**Avis sur la création du parc photovoltaïque au sol au lieu-dit
"Le Batut" à Lachapelle-Auzac (Lot)**

N°Saisine : 2023-011685

Avis émis le 23/05/2023

Figure 3: Secteurs évités extrait de l'étude d'impact

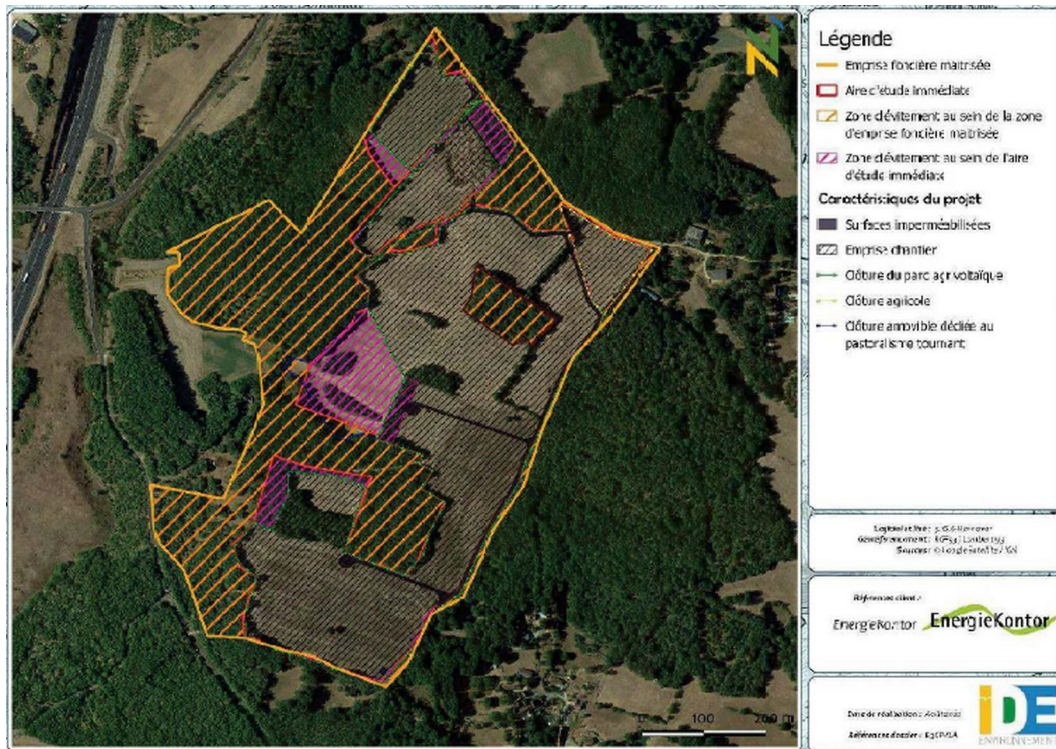
Des variantes d'implantation sont ensuite étudiées sur ce site avec une première emprise d'environ 45 ha. Au final, une grande partie des boisements du secteur sont évités, ainsi que la doline boisée, l'arbre remarquable au sud et la zone ouest de l'îlot sud en raison d'une mosaïque d'habitats favorables à la faune, cependant l'analyse sur laquelle se fondent ces mesures reste insuffisante.

Conformément au contenu attendu d'une étude d'impact, la MRAe recommande de compléter le dossier en présentant, sur une zone élargie (échelle pertinente du SCoT) et en application de la démarche « éviter, réduire, compenser », une analyse permettant d'identifier des secteurs alternatifs et de les comparer de manière à démontrer la recherche d'un site de moindre impact environnemental.

Si le choix du site d'implantation est maintenu, la MRAe recommande de poursuivre la démarche de recherche de solution de moindre impact écologique pour ce projet de centrale photovoltaïque afin d'aboutir à des impacts résiduels faibles, d'une part en établissant un état initial naturaliste complet et en renforçant la séquence d'évitement, et d'autre part, si des mesures compensatoires étaient nécessaires, en visant une équivalence écologique avec les enjeux impactés.

Figure 4: Note d'intérêt paysager extrait de la notice du permis de construire

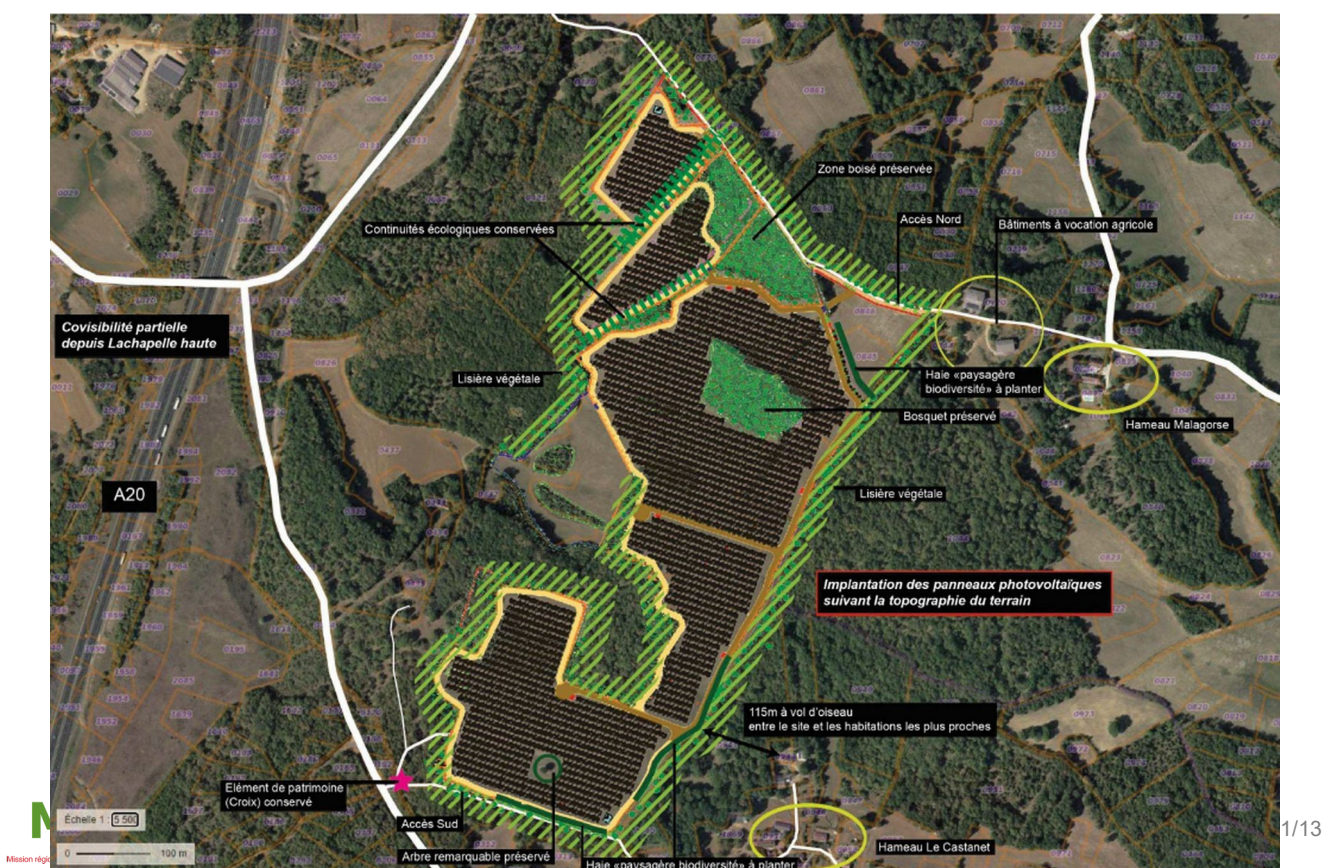
Le projet serait visible en perception éloignée depuis les habitations alentours notamment le hameau de Lachapelle-Haute (à l'ouest) ainsi que depuis une partie de la D820 en contrebas de ce hameau. Aucune habitation n'est située à proximité de l'aire d'étude et le projet ne serait visible que par les usagers des pistes forestières au nord et au sud et par le chemin forestier situé à l'est. Compte tenu de l'emprise importante du projet, le nombre de prises de vues reste limité. L'étude paysagère devrait être complétée par des vues depuis les chemins et aires habitées contigus mais également lointains (un seul photomontage depuis les habitations et l'Église du centre de Lachapelle-Haute à l'ouest). Les vues de drones confèrent au projet l'image persistante d'une nappe industrielle ininterrompue et met en relief l'étroitesse des espaces inter-rangées au regard de la largeur des panneaux.

Des plantations de haies champêtres de 4 à 5 mètres de large et de 2 à 3 mètres de haut composées d'essences locales sont proposées pour limiter ces vues sur le projet en concertation avec une association locale Arbres Haies Paysages. Leur linéaire n'est pas précisé. Un panache de jeunes plants et plants plus matures seront plantés sur la période d'octobre à mars et un entretien régulier les premières années (arrosage, paillage) sera réalisé. En cas d'échec de certaines plantations, elles seront remplacées par de nouveaux plants.
